Věc: **Poskytnutí dodatečných informací k zadávacím podmínkám – IV**

podlimitní na stavební práce s názvem „**FARMAK, a.s. Olomouc - SANACE STARÉ EKOLOGICKÉ ZÁTĚŽE II. ETAPA**“, zadávaná dle zákona č.137/2006 Sb., o veřejných zakázkách, ve znění pozdějších předpisů (dále jen „zákon VZ“), druhem zadávacího řízení – otevřené řízení. Oznámení o zakázce bylo uveřejněno v ISVZ-US dne 30. 3. 2012 s přiděleným evidenčním číslem 7202010011758.

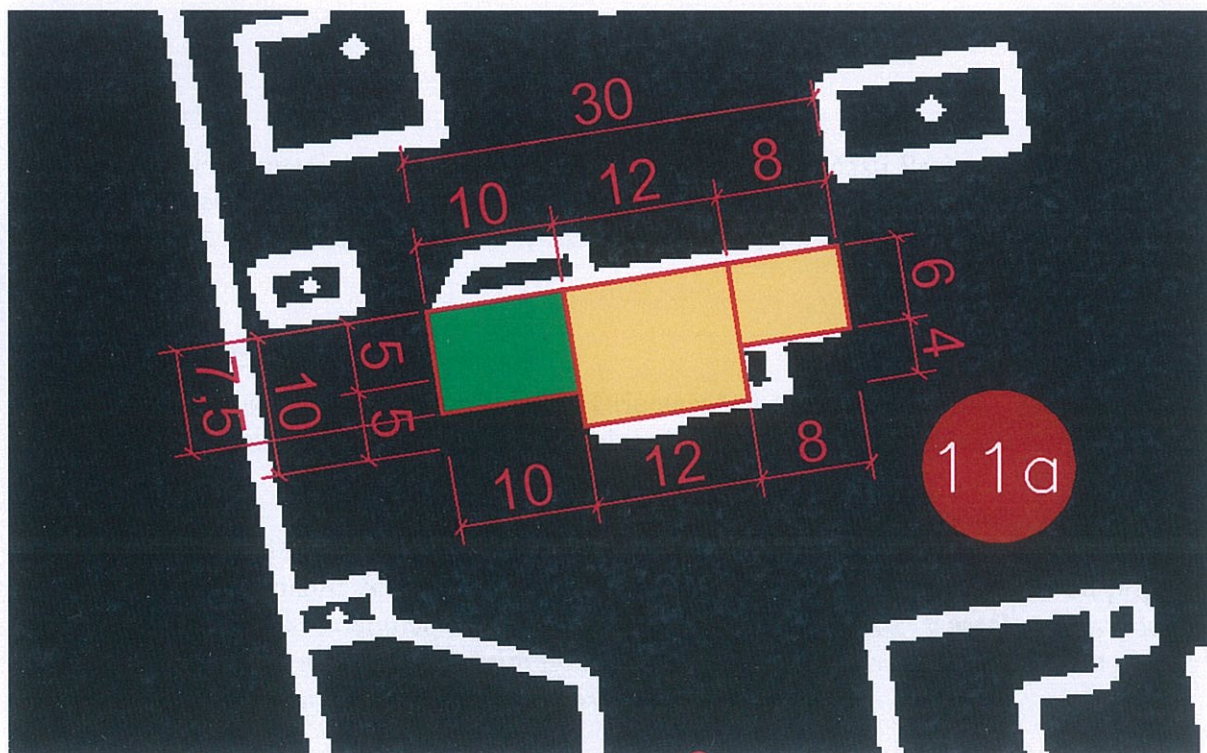
V textové části PD na str. 47 a str. 75 je u objektu 11a projektováno „obnovení zpevněných ploch a komunikací v původním složení (kamenná dlažba)“. Soupis objemu prací na str. 75 ani Výkaz výměr však dále nijak nspecifikuje rozsah a technické provedení těchto prací.

Je tato činnost předmětem zadání a má být oceněna nebo nikoliv? Pokud ano, tak si Vás dovolueme požádat zaslání bližší specifikace rozsahu prací.

Zadavatele k dotazu uvádí, že obnovení části zpevněných ploch a komunikací v původním složení (kamenná dlažba) po demolici objektu 11a je předmětem zadání a tato činnost musí být oceněna. Tato činnost bude naceněna do rozpočtu obj. 11a, číslo položky 917832111 „Osazení chodníkového obrubníku bet.ho se zřízením lože, s vypl a zatřením sprá cem. malbou stojatého bez boční opěry, do lože prostého,“ kdy správně má být v rozpočtu u zmíněné položky uvedena měrná jednotka „m<sup>2</sup>“, nikoliv „m“. Správnou měrnou jednotku nový rozpočet obsahuje. Vydláždění části zpevněných ploch a komunikací v původním složení obsahuje v rámci rozpočtové položky následující podpoložky:

CPV	podpoložka	Popis podpoložky		
45223300-9	564231111	Podklad nebo podsyp ze štěrkopísku s rozprostř., vlhčením a zhut. po zhut. tl. 10 cm	m <sup>2</sup>	70
45223300-9	564761111	Podklad nebo kryt z kam. hrubého drc. vel. 32-63mm s rozprostř. a zhut. po zhut. tl. 20 cm	m <sup>2</sup>	70
45223300-9	591131111	Kladení dlažby velké do lože z kam.těženého s dod.kostek 16	m <sup>2</sup>	70

Pozn.: zeleně je označena zájmová plocha k obnově
